### リコールの届け出に伴う建設機械の事故防止について

リコールの届け出に伴う建設機械の事故防止について

建設機械に係わるリコール届出一覧 (期間:平成20年7月~9月分)

# 改善箇所説明図

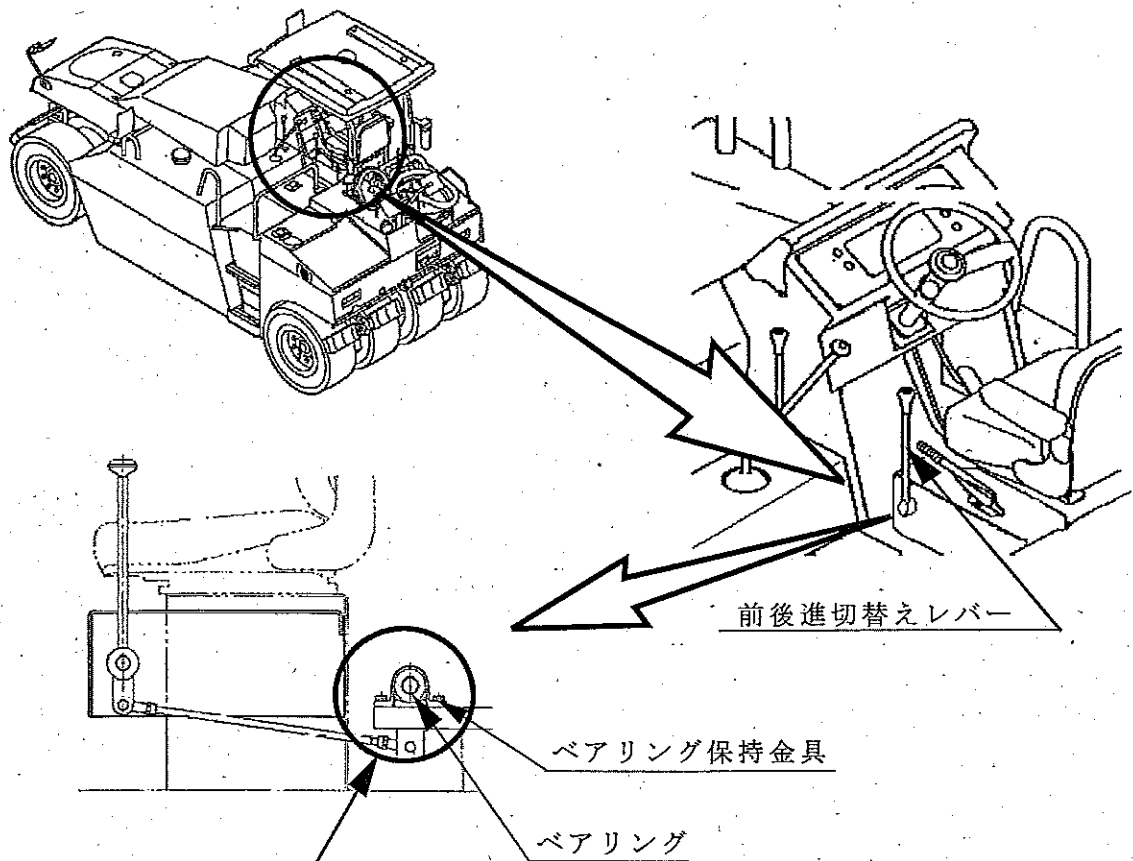
動力伝達装置において、前後進切替えレバーのリンク機構に使用しているベアリング保持金具の強度が不足しているため、レバー操作を繰り返し行なうと、保持金具取付ボルトに緩みが生じる場合がある。そのため、そのままの状態で使用を続けると、当該保持金具に亀裂が生じ、最悪の場合、保持金具が破損し前後進の切替えが出来なくなり、走行不能となるおそれがある。

全車両、ベアリング及びベアリング保持金具を対策品に交換する。

識別：改善済み車両は、前後進切替えレバーのボス部に白ペイントを塗布する。

# 改善箇所説明図

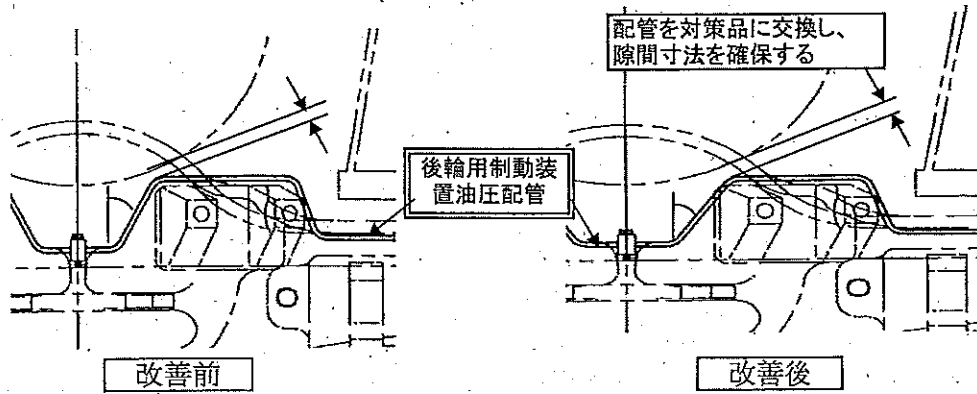
**不具合の内容**  
 後輪用制動装置油圧配管とトルクコンバータ(流体クラッチ)の隙間寸法が不足しているものがあり、サスペンションロック(クレーン作業時等に車両の安定性を向上させるため、サスペンションを強制的に収縮させ固定)時に、油圧配管とトルクコンバータが干渉する場合があります。そのため、そのままの状態で使用を続けると配管に穴が開き、最悪の場合、道路走行時に後輪の制動力が低下するおそれがある。

**改善の内容**  
 全車両、サスペンションロック時の配管とトルクコンバータの隙間寸法を点検、適切な寸法が確保出来ていないもの、又は、接触した形跡があるものは、配管を対策品に交換する。
